SITZUNGSVORLAGE

für den Gestaltungsbeirat Nr.27

am 16.09.2021

Umbau Wohn- und Geschäftshaus Schlossergasse 6

ANSICHT VON GRABENALLEE

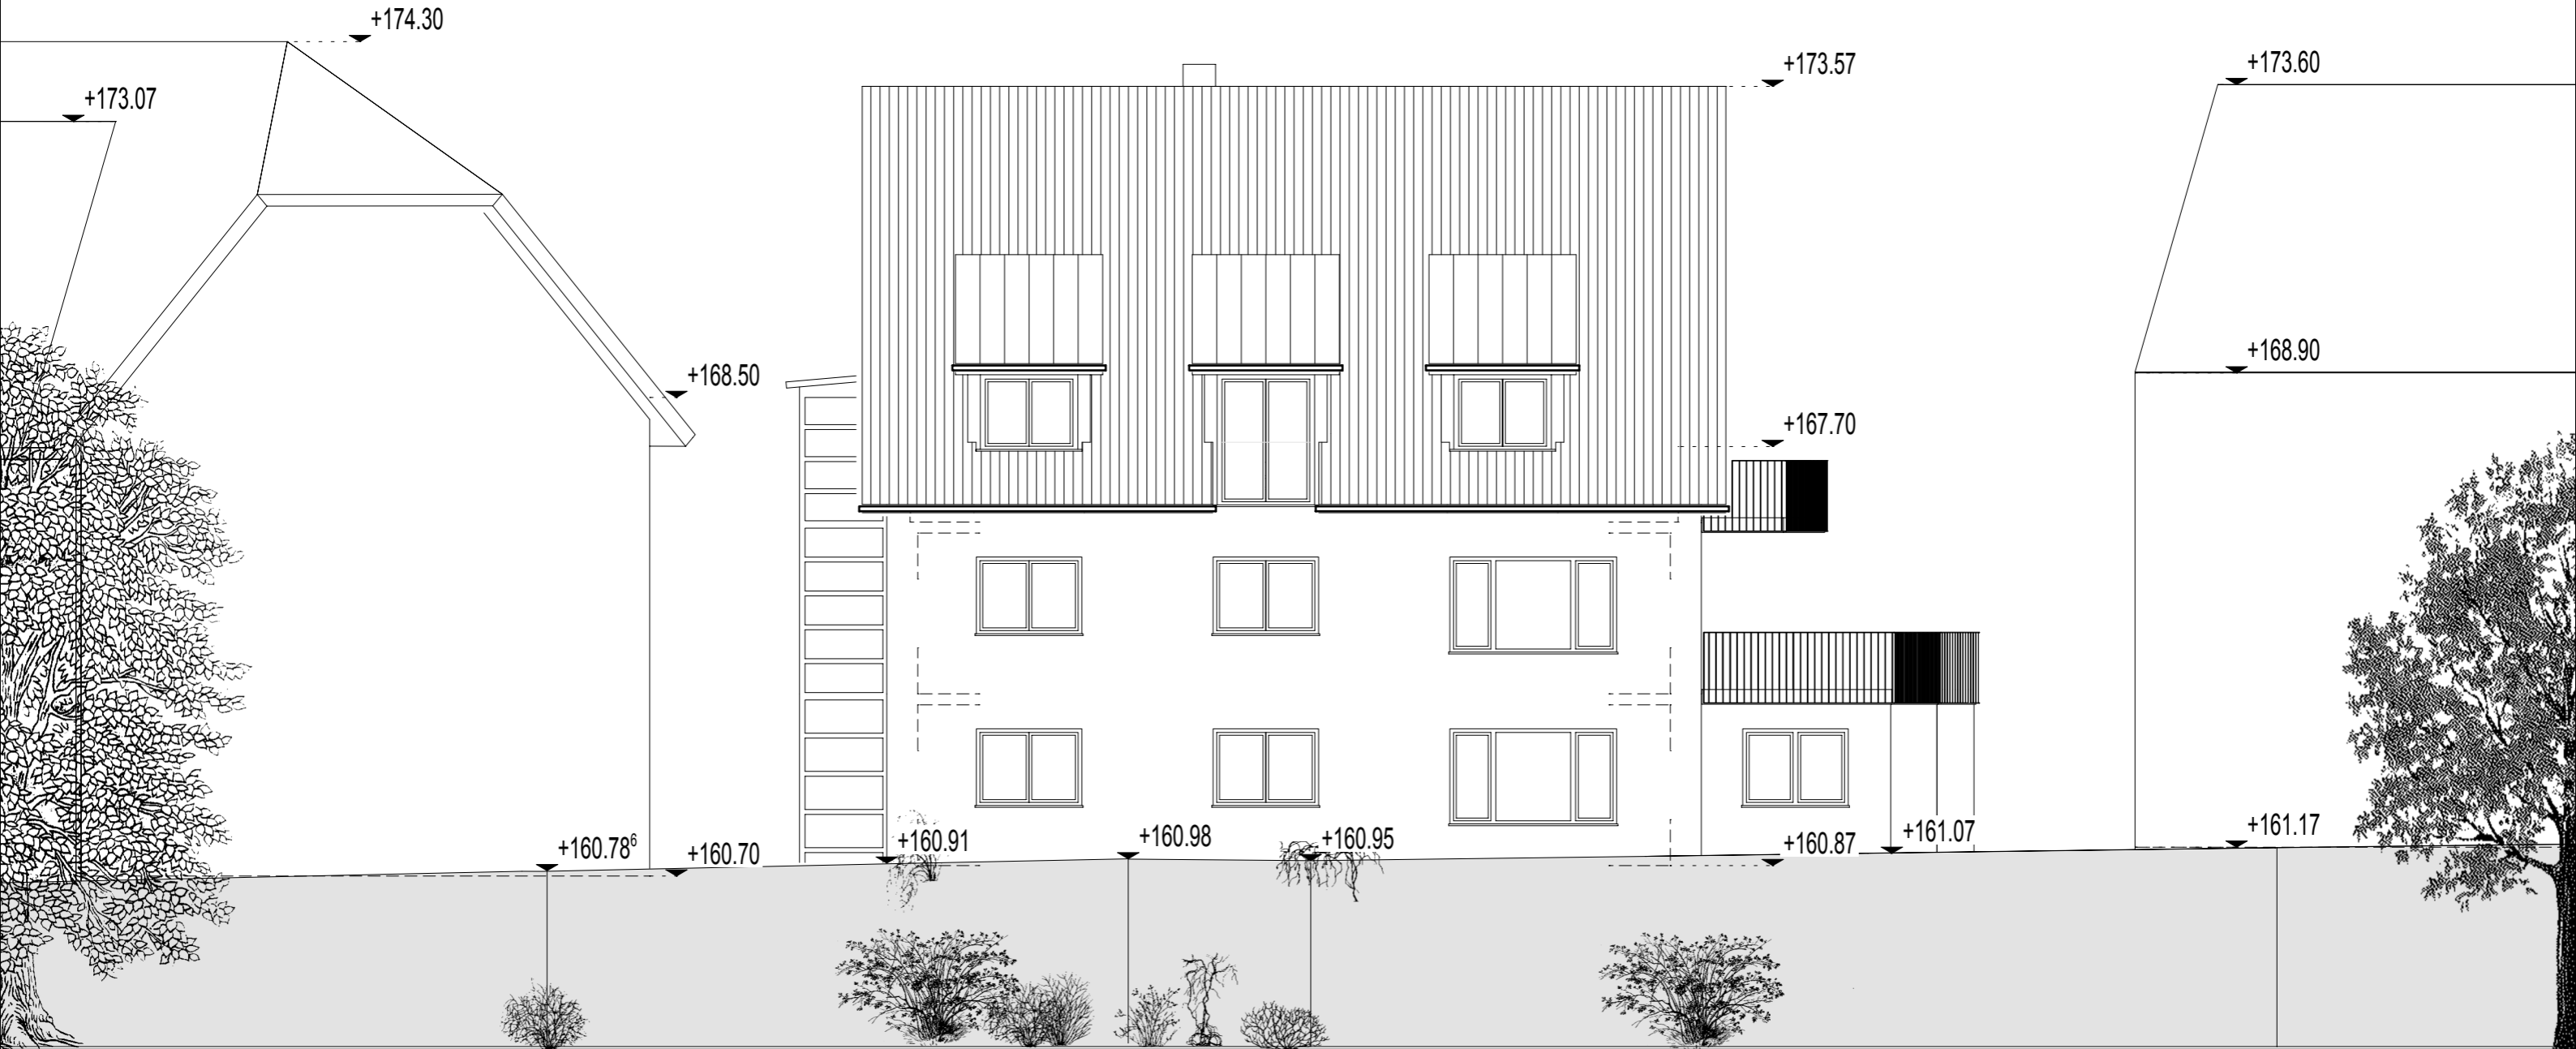
Zu A: Die Empfehlung wurde nicht aufgenommen.
Mit der Ausbildung von drei Gauben in Richtung Grabenallee ist die Anzahl additiver Elemente gewachsen.

Zu D: Empfehlung wurde teilweise aufgenommen
Die dargestellte mittlere Gaube auf der Dachfläche zur Grabenallee ist in Wandebene angeordnet und mit einer bodentiefen Fenstertür ausgestattet. Die beiden auf dieser Dachfläche hinzugekommenen Gauben widersprechen den Empfehlungen zur Reduktion der additiven Elemente (siehe unter A).

Entsprechend den bauordnungsrechtlichen Vorschriften des unter Nr.7 genannten Bebauungsplans sind Einzelgauben nur bis zu einer Gesamtbreite von 1/3 der Trauflänge zulässig. Auf der zur Grabenallee gerichteten Dachfläche überschreiten die nun geplanten drei Gauben die zulässige Gesamtbreite um ca. 1,40 m. Die maximal zulässige Höhe der Gauben von 1,0 m wird um ca. 50 cm überschritten.

ANSICHT VON SCHLOSSERGASSE

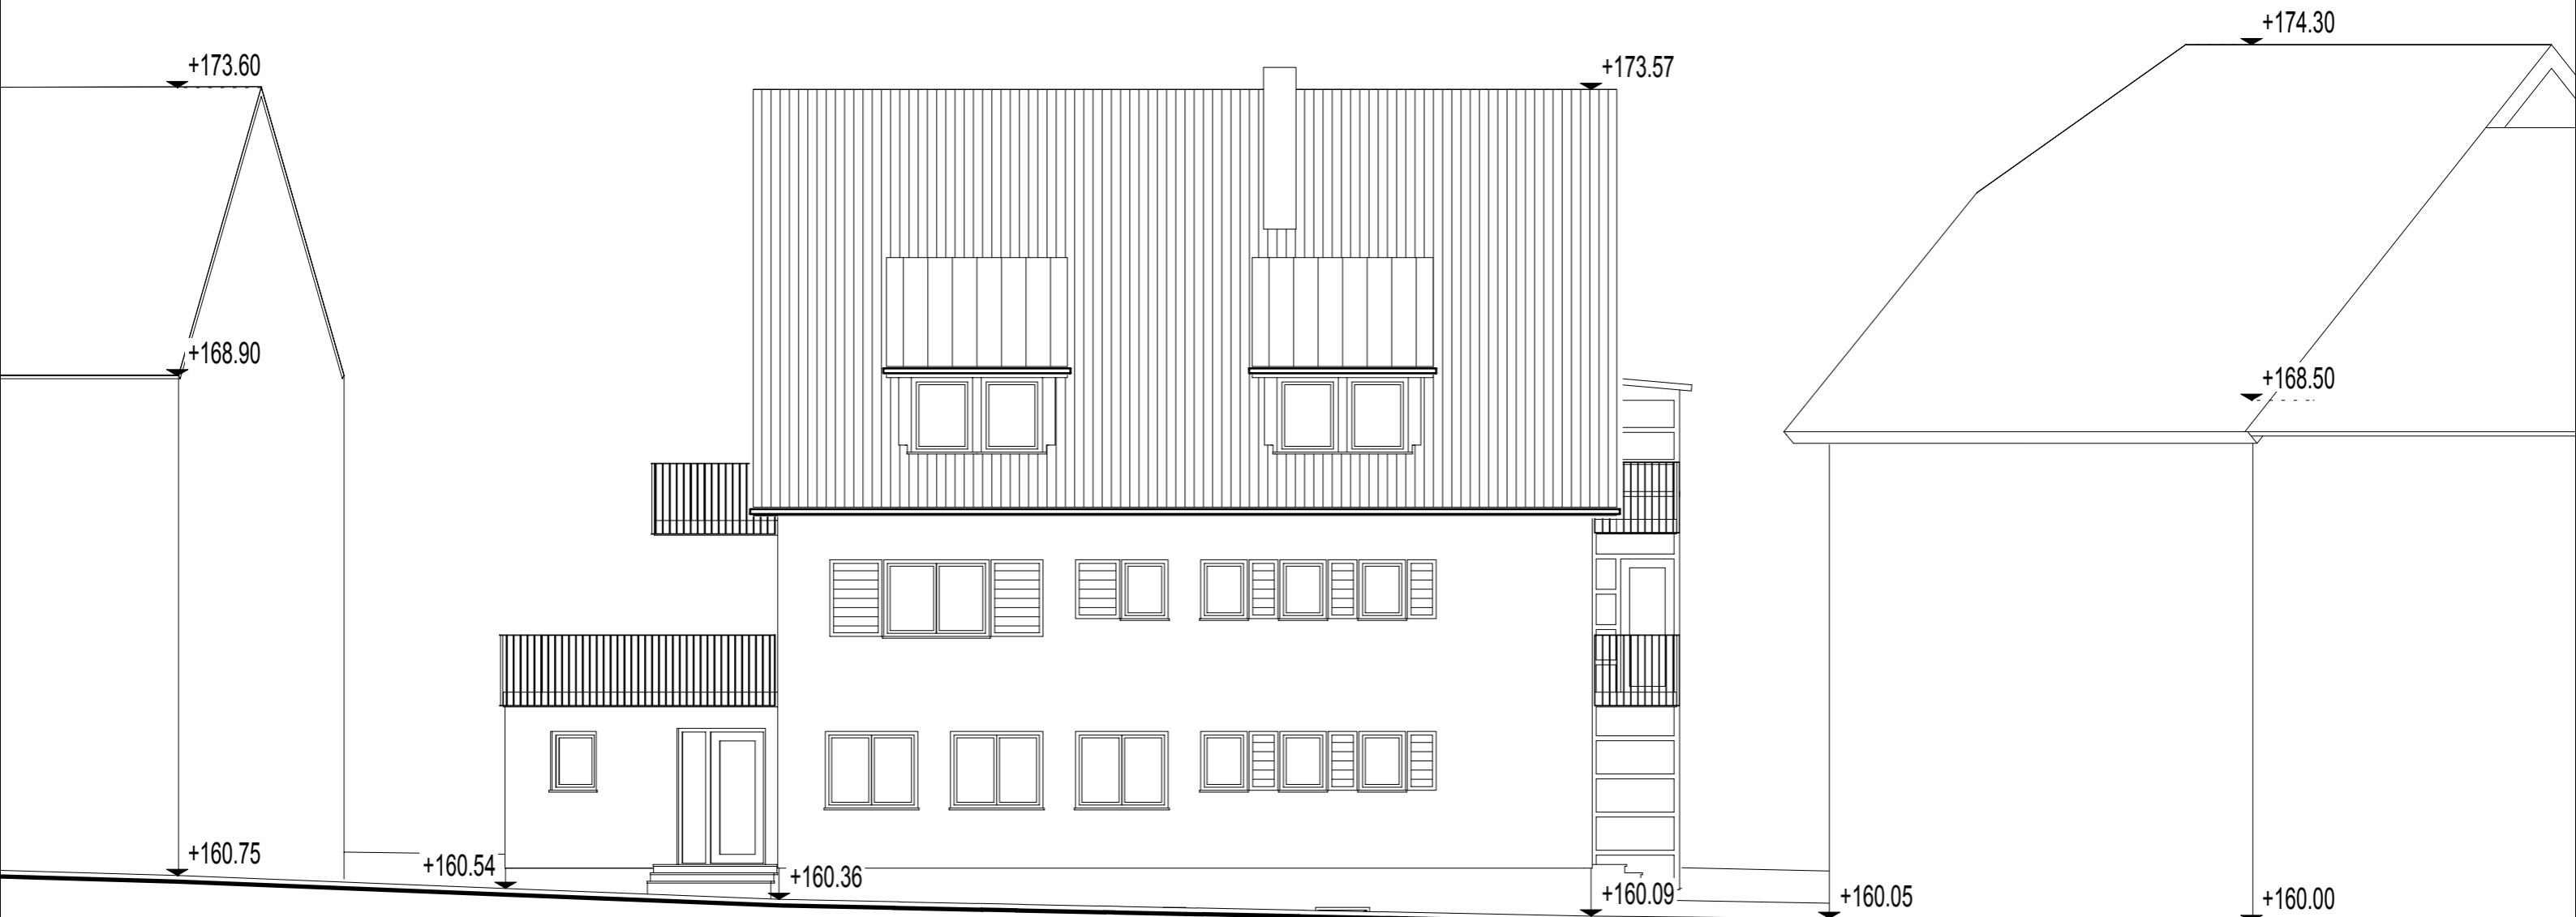
Zu F: Die Empfehlung wurde teilweise aufgenommen.
Mit Fensterläden wurde auf der Fassadenseite zur Schlossergasse einige kleiner Fenster optisch zusammengefasst. Zur Lage der Fenster in der Wandkonstruktion werden keine Aussagen gemacht.

Zu G: Die Empfehlung wurde teilweise aufgenommen.
Die Gauben wurden gleich ausgebildet. Die Höhe des Kniestockes wurde nicht reduziert. Die Gauben sitzen weiterhin direkt an der Traufe.

- Nach § 6 (3) Satz 5 gilt: „Die Länge einzelner Gauben darf 3,0 m, die Höhe bis zur Traufe 1,20 m nicht überschreiten. Die maximal zulässige Höhe der geplanten Gauben wird um ca. 30 cm überschritten.

SCHNITT

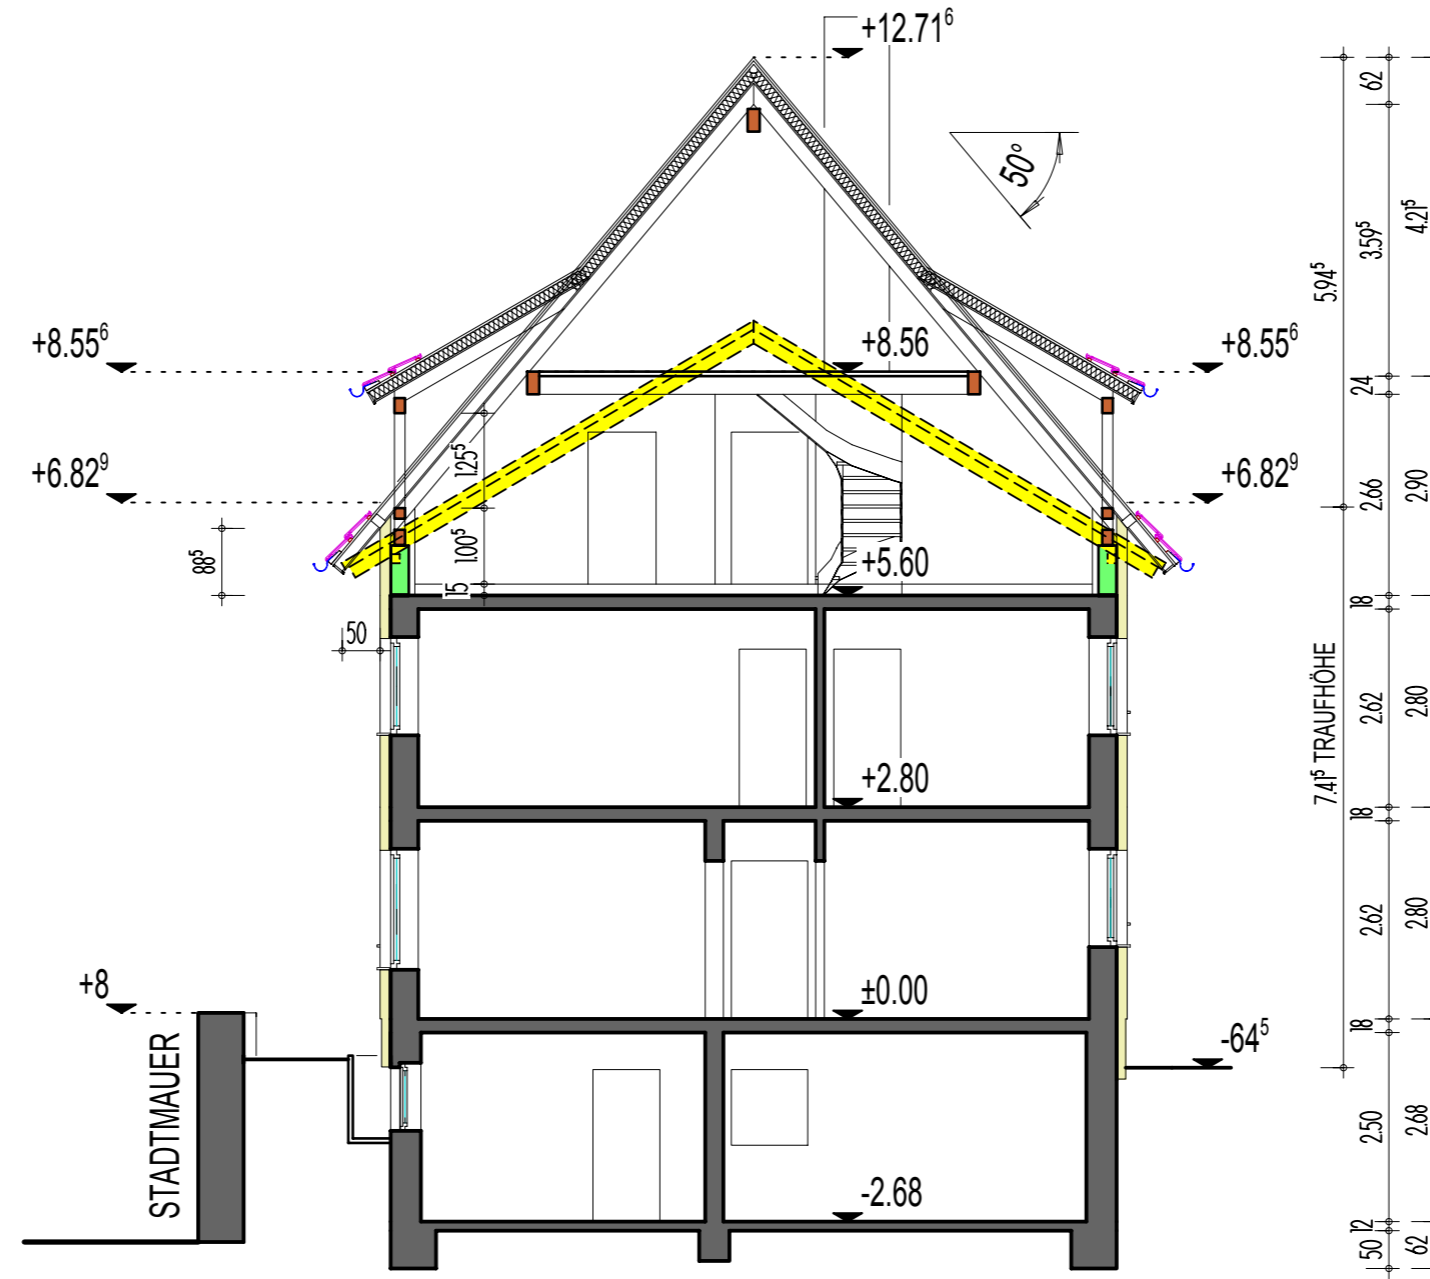
Zu B: Die Empfehlung wurde nicht aufgenommen.
Die Höhe des Kniestockes wurde nicht reduziert. Die vom Gestaltungsbeirat positiv betrachtete Ausbildung der Traufe mit einem knappen Gesims wurde zugunsten einer Lösung mit deutlichem Dachüberstand und Sparrenuntersicht aufgegeben.

AUFZUG
BARRIEREFREIER
ZUGANG OG + DG

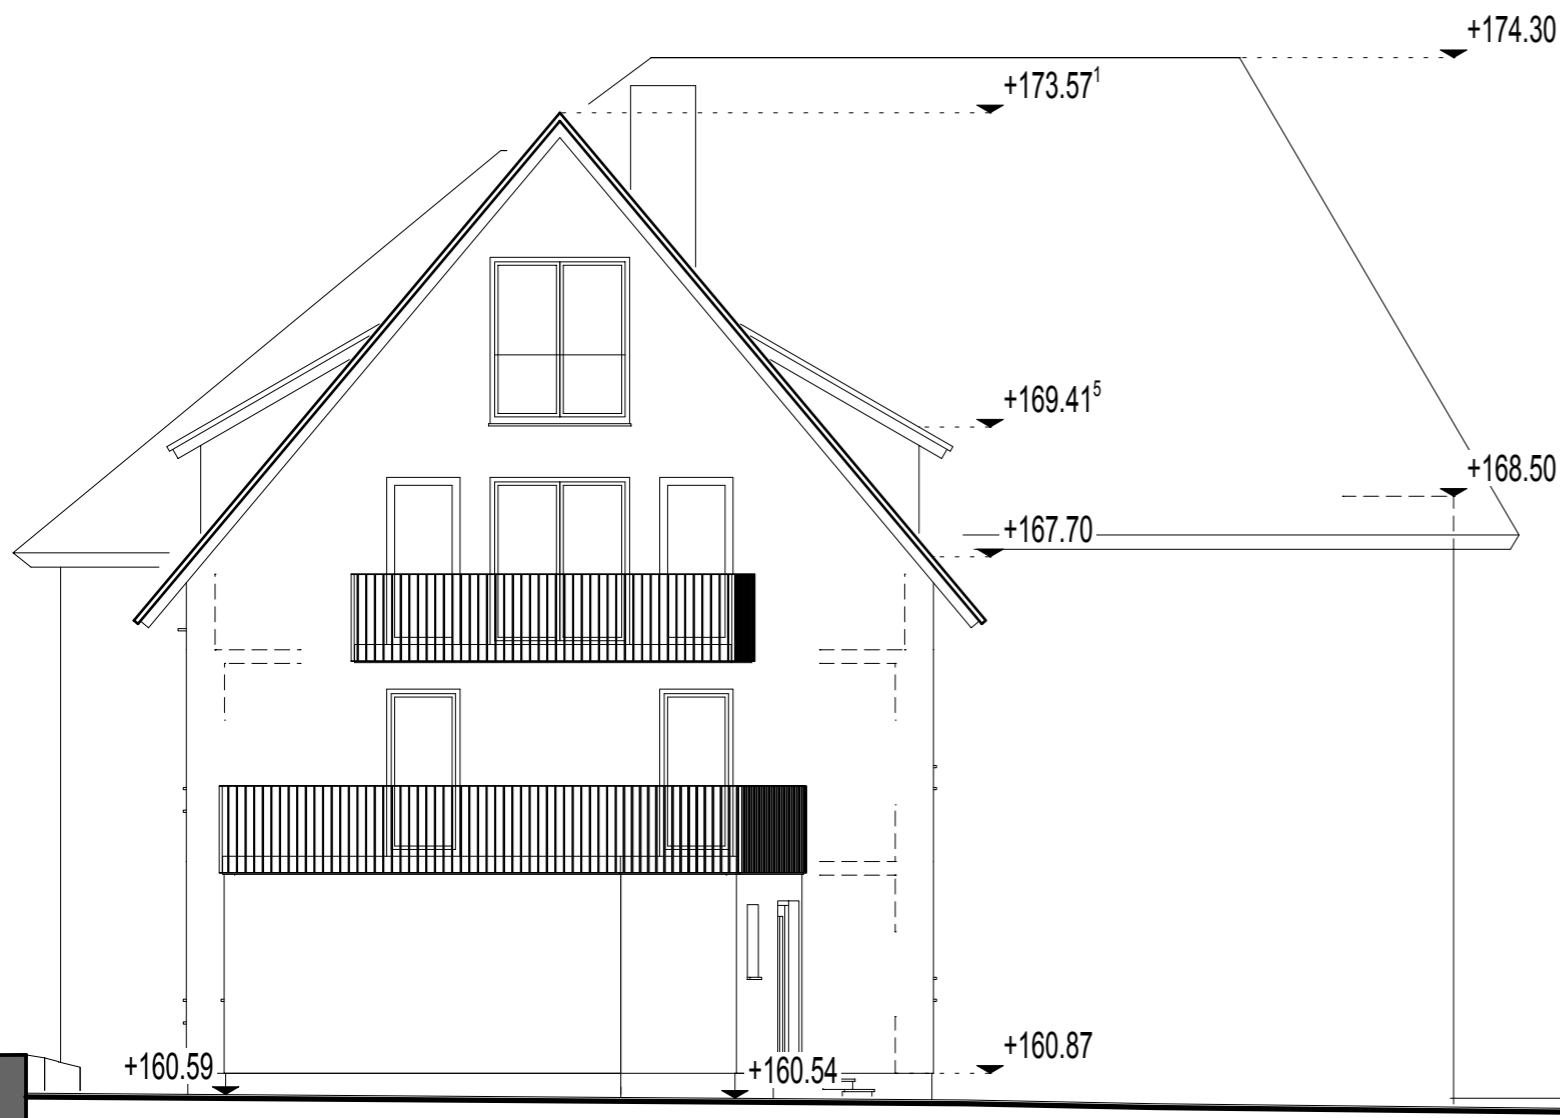
Der an der nördlichen Giebelseite geplante Aufzugsschacht soll mit einer Glas-Metallkonstruktion ausgebildet werden. Aus stadtgestalterischer Sicht wäre eine solch transparente Ausführung an dieser Stelle gegenüber einem massiven Aufzugsschacht zu bevorzugen.
